RANGOS SUTARTIES (B) PRIEDAS
PIRKIMO DOKUMENTŲ PAAIŠKINIMAI

VIEŠOJO PIRKIMO „AVIACIJOS GATVĖS TĖŠINIO IR INŽINERINIŲ TINKLŲ ĮRENGIMAS“ (SKELBTA 2021-06-28 CVP IS, PIRKIMO NR. 553740) ŠALYGŲ PAAIŠKINIMAI

Gatvės borto įrengimo mazgas, M1:25

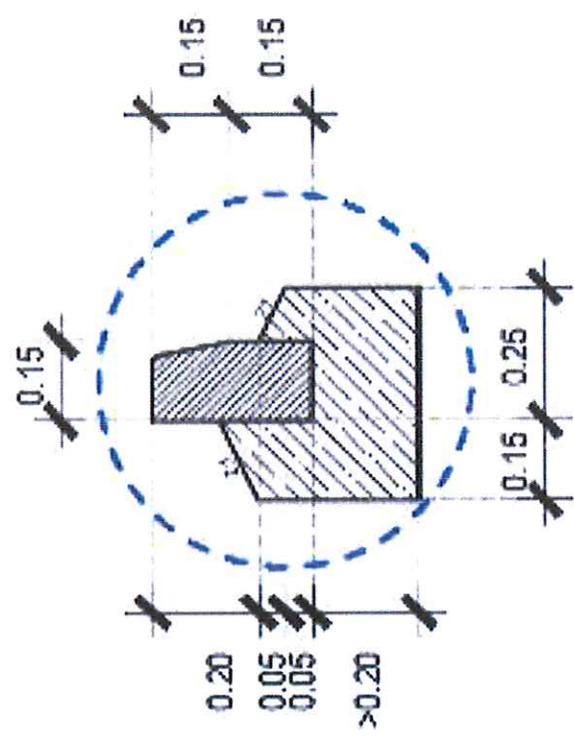
45	2021-07-07 9661447	Techninė specifikacija	Konkursinio žiniaraščio susisiekimo dalies skyriaus „GATVĖS SEGMENTAS RE I RUOŽAS“ poz. Nr. 28 numatytas betono pagrindas kelio bortams. Pagal poz. Nr. 29 perskaiciuojant kiekį gauname apie 10 cm storio betono pagrindą kelio bortui. Skersiniame profilyje šis storis 10 cm. Pagal IT TRINKELĖS 14 turėtų būti 20 cm storis. Patikslinkite skersinį profilį ir žiniaraščio kiekį.	Reikia vertinti 20cm, 1m GATVĖS BORTO betono tūris – 0,108m ²	2021-07-23
----	-----------------------	------------------------	---	--	------------

Atnaujintas žiniaraščis

Gatvės borto įrengimo mazgas, M1:25

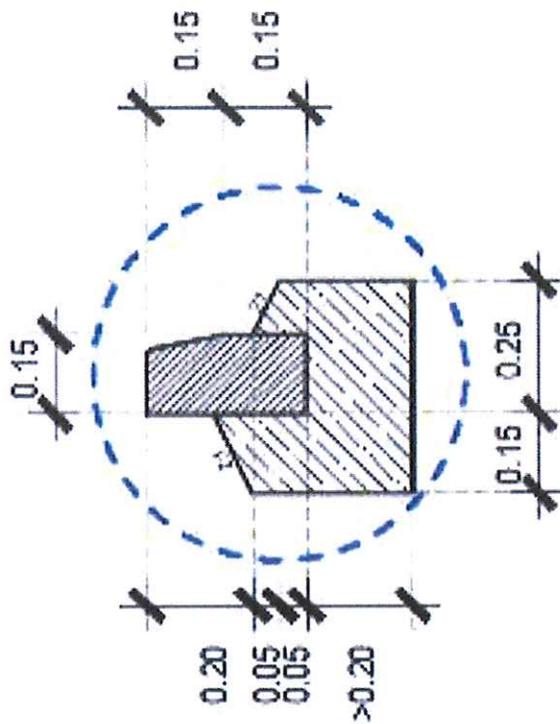
46	2021-07-07 9661447	Techninė specifikacija	Konkursinio žiniaraščio susisiekimo dalies skyriaus „ĮVAŽIAVIMŲ Į ATSKIRUS SKLYPUS DARBŲ KIEKIAI“ (195 Excel eilutė) poz. Nr. 10 numatytas betono pagrindas kelio bortams. Pagal sekancias poz. perskaiciuojant kiekį gauname apie 10 cm storio betono pagrindą kelio bortui. Skersiniame profilyje šis storis 10 cm. Pagal IT TRINKELĖS 14 turėtų būti 20 cm storis. Patikslinkite skersinį profilį ir žiniaraščio kiekį.	Reikia vertinti 20cm, 1m GATVĖS BORTO betono tūris – 0,108m ²	2021-07-23
----	-----------------------	------------------------	--	--	------------

Atnaujintas žiniaraštis

Gatvės borto įrengimo mazgas, M1:25

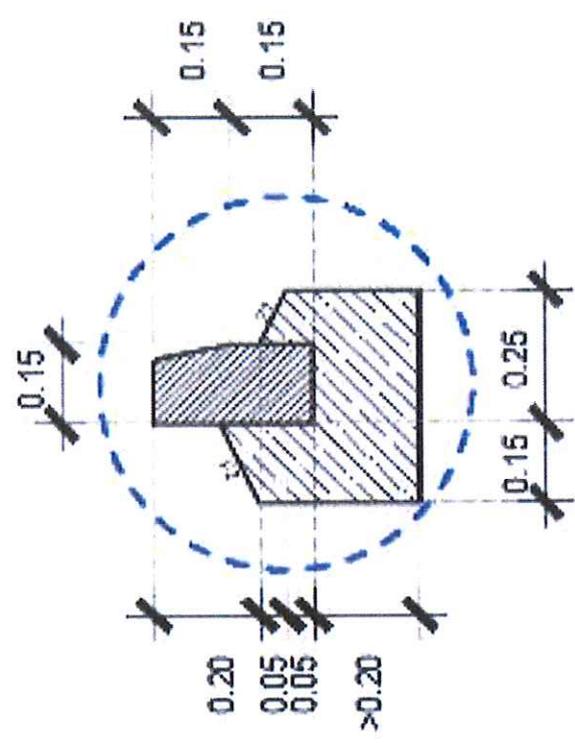
47	2021-07-07 9661447	Techninė specifikacija	Konkursinio žiniaraščio susisiektimo dalies skyriaus „GATVĖS SEGMENTAS RE II RUOŽAS“ poz. Nr. 26 numatytas betono pagrindas kelio bortams. Pagal sekancias poz. perskaičiuojant kiekį gauname apie 10 cm storio betono pagrindą kelio bortui. Skersiniame profilyje šis storis 10 cm. Pagal IT TRINKELĖS 14 turėtų būti 20 cm storis. Patikslinkite skersinį profilį ir žiniaraščio kiekį.	Reikia vertinti 20cm, 1m GATVĖS BORTO betono tūris – 0,108m ²	2021-07-23
----	-----------------------	---------------------------	--	--	------------

Atnaujintas žiniaraštis

Gatvės borto įrengimo mazgas, M1:25

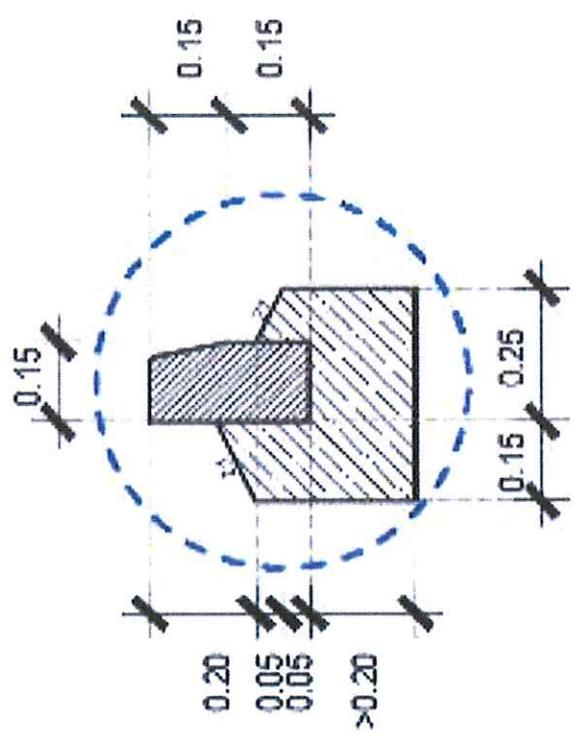
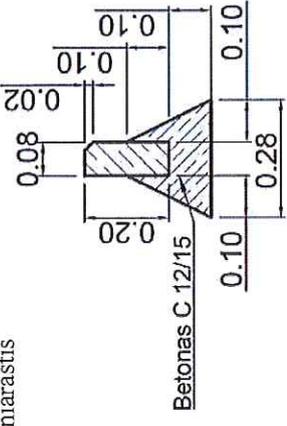
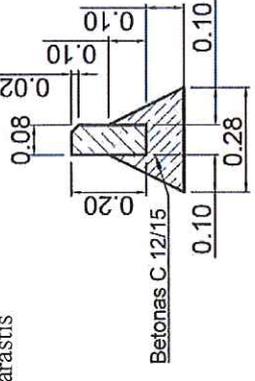
Konkursinio žiniaraščio susisiekimo dalies skyriaus „ĮVAŽIAVIMŲ Į ATSKIRUS SKLYPUS DARBŲ KIEKIAI“ (296 Excel eilutė) poz. Nr. 10 numatytas betono pagrindas kelio bortams. Pagal sekančias poz. perskaičiuojant kieki gauname apie 10 cm storio betono pagrindą kelio bortui. Skersiniame profilyje šis storis 10 cm. Pagal IT TRINKELĖS 14 turėtų būti 20 cm storis. Patikslinkite skersinį profilį ir žiniaraščio kieki.

Reikia vertinti 20cm, 1m GATVĖS BORTO betono tūris – 0,108m²

Atnaujintas žiniaraštis
